SERVICE INFO – INA 0098

Подмяна на обтегач и вибрационен демпфер

Производители: Audi, Seat, Škoda

Снимка 1: Вибрационен демпфер 533 0028 20 (ляво), обтегач 531 0531 20 (дясно)

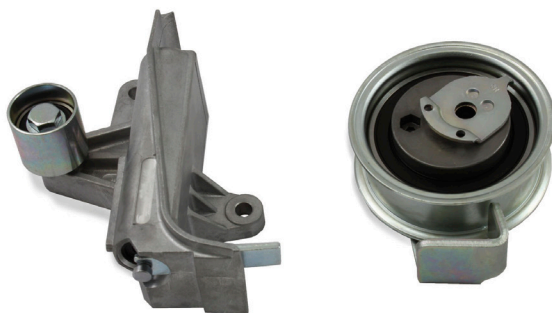
В автомобилите изброени горе, вибрационния демпфер 533 0028 20 (Снимка 1, ляво) и обтегач 531 0531 20 (Снимка 1, дясно) са заменени с KIT 530 0546 10 (Снимка 2, ляво) и Set 530 0546 09 (Снимка 2, дясно)

Новите компоненти се различават не само по външен вид, но и по начина, по който функционират. Със стария дизайн, вибрационния демпфер, в допълнение към обтегача, поемаше функцията на ремъчен обтегач.

Новата отклоняваща ролка с държач 532 0601 10 има само отклоняваща функция. Обтягането на ремъка и демпферирането се извършват само от обтегач 531 0840 10.

Използването на смесени компоненти не е разрешено, тъй като са адаптирани да работят един с друг и да осигурят правилното обтягане на ремъка при използване заедно.
